Pratica ARPAE – AAC Metropolitana n. 5645/2019

PROCEDURA VAS/ValSAT art. 5 LR 20/2000

Istruttoria di VAS/ValSAT sul Piano Urbanistico Attuativo (PUA) relativo all'Ambito 5.2, in variante al vigente Piano Operativo Comunale (POC), adottato dal Comune di San Pietro in Casale con delibera del Consiglio Comunale n. 86 del 20.12.2018

RELAZIONE ISTRUTTORIA

Variante di coordinamento tra il PGRA e i Piani Stralcio di bacino: Pericolosità P2 – Alluvioni poco frequenti

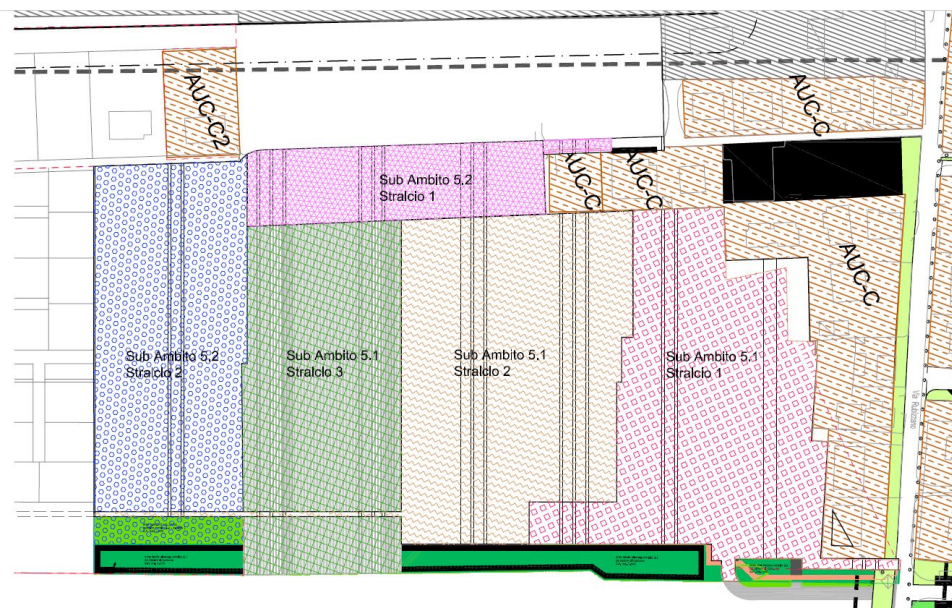
In relazione all'assetto idraulico si segnala che relativamente allo scenario P2 - Alluvioni poco frequenti per il reticolo secondario di bonifica, in base alle integrazioni fornite dal proponente, in riferimento allo scolo Raveda e alla quota media del terreno dell'ambito, è garantita la messa in sicurezza del comparto dalle potenziali alluvioni legate al reticolo secondario con un franco superiore ai 50 cm, come richiesto dal Consorzio.

Rimane da valutare il rischio di allagamento in riferimento al reticolo principale (scenario P2 - Alluvioni poco frequenti del PGRA), in merito al quale non è stato fornito alcun dato, né verifica.

Si ricorda che, in applicazione dell'art. 28, comma 1, delle Norme Integrative della Variante vigente, sarà compito del Comune valutare la sostenibilità delle previsioni relativamente al rischio idraulico e consentire la realizzazione di tali interventi, valutando se l'innalzamento previsto è sufficiente a mettere in sicurezza gli interventi anche in riferimento alla potenziale alluvione dal Reno, sentita anche l'Autorità competente al reticolo principale.
